Krycí list ZBV

Název Stavby dle SOD: III/27229 Rokytovec – Vinec Název stavebního objektu/provozního souboru (SO/PS): silnice III/27229, km 2,800 - 5,000	Číslo SO/PS / / pořadí Změny SO/PS: 101/01	Číslo ZBV: 1
---	---	------------------------

Změnový list

Předmět Změny: **Změna technologie pokládky ACO 11 bez podélné spáry****Díličí změna 1: Změna technologie pokládky ACO 11**

zaměření stavby po očištění okrajů

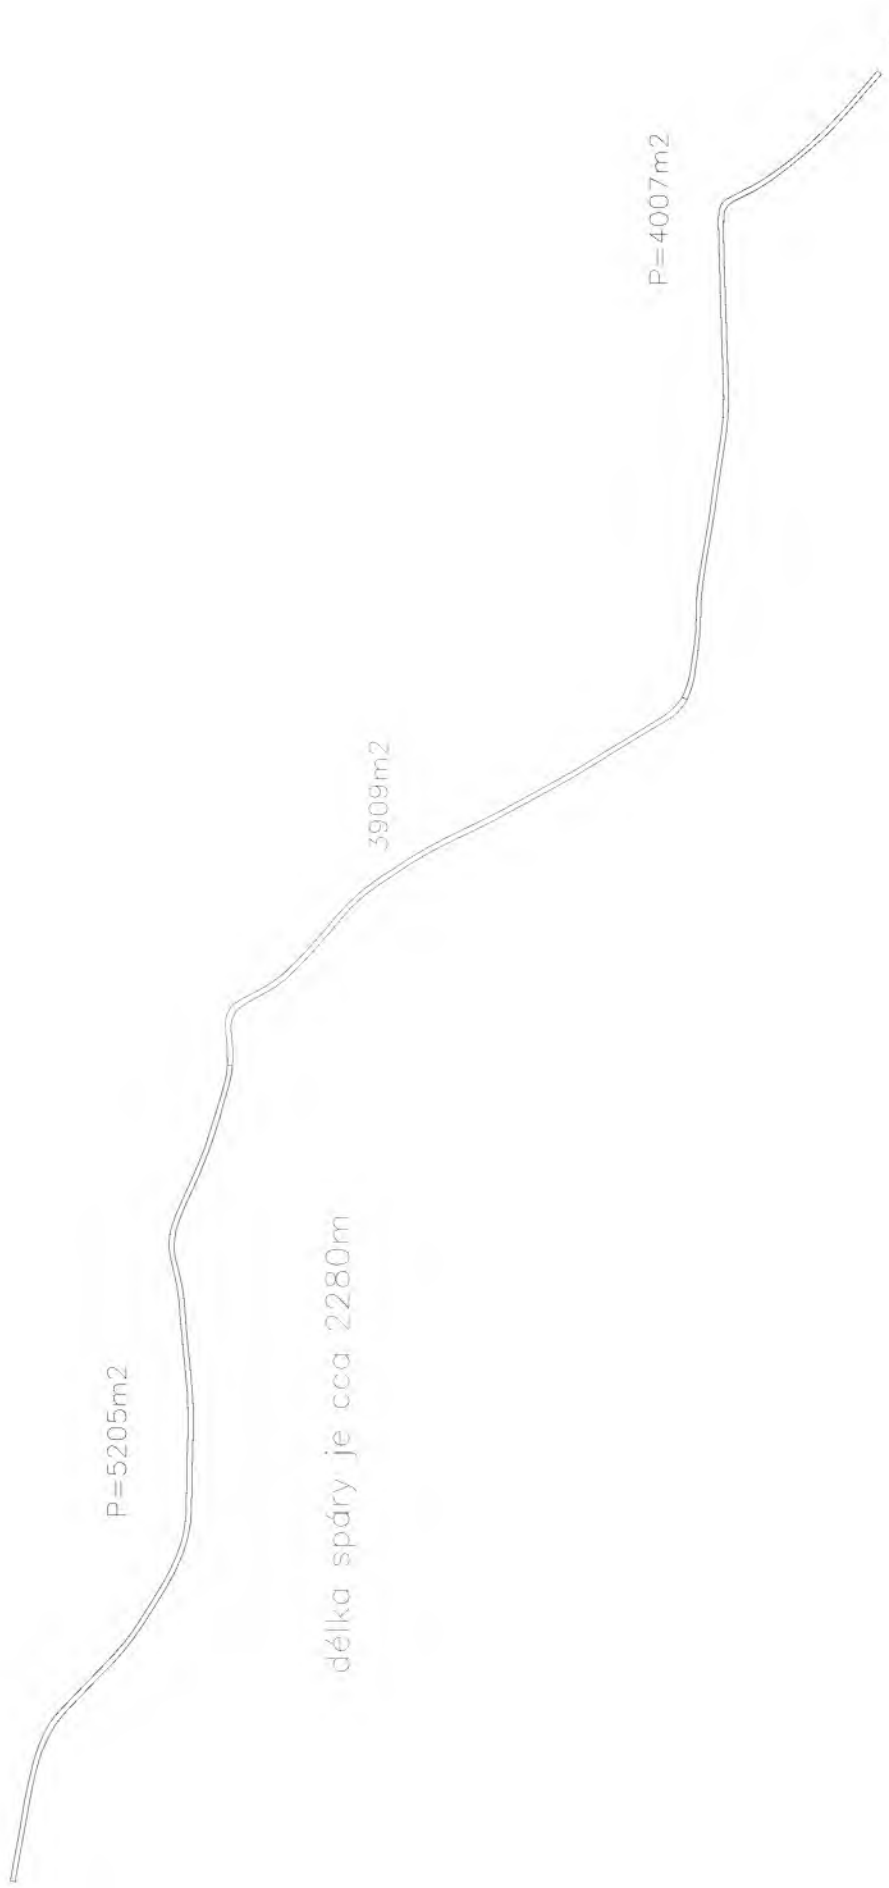
Dobrý den, na základě zaměření stavby III/27229 Rokytovec- Vinec dle SOD SOD S-2504/00066001/2023, projednaného DIO a povahy díla provedeme stavbu při pokládce AHV na jednu šířku, tzn bez středové spáry. Dojde tím k změně rozsahu díla a žádáme Vás o stanovení dalšího postupu.

délka spárky je cca 2280m

- Bude provedena pokládka ACO v plné šíři komunikace, tzn. bez středové spáry
